EV/PHEV 用 AC 普通充電器製品認証基準についてよくあるご質問

2014 年 1 月 23 日 JARI-RB

OJARI A 0101 EV/PHEV 用 AC 普通充電器安全技術基準

図2 より CPLT 回路のスイッチ (S1, S3) 抜粋

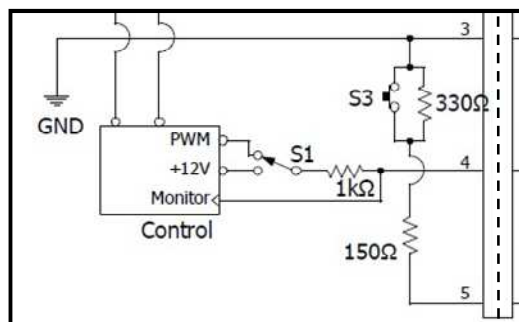
Q. 18 図2 CPLT 検査回路のスイッチ (S1, S3) で意図している機能は何ですか？

A. 18 S1 および S3 は EVSE に含まれる回路要素を模式的に表記したもので、意図している機能は以下の通りです。

S1 : CPLT 信号の切替 (方形波-静的電圧)

S3 : 充電器コネクタのかん合検出

参照2 図2 より CPLT 信号の測定ポイント (Va) 抜粋

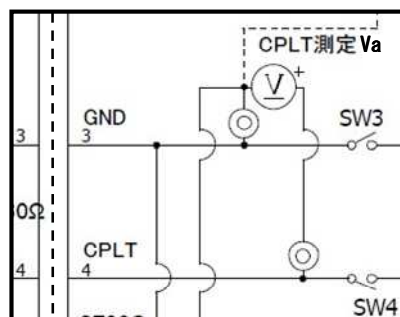
Q. 19 図2 で示している CPLT 信号の測定ポイント Va が IEC 規格 (IEC61851-1) と異なるのは何故ですか？

A. 19 測定ポイント Va は、充電器メーカー、自動車メーカーを含む関係者による検討の結果、測定のし易さ等を考慮して設定しています。IEC 規格の測定点 (Vg) とは異なりますが、将来の IEC 規格に反映されるよう、本基準に定める測定方法を規格改訂議論の場に提案しています。
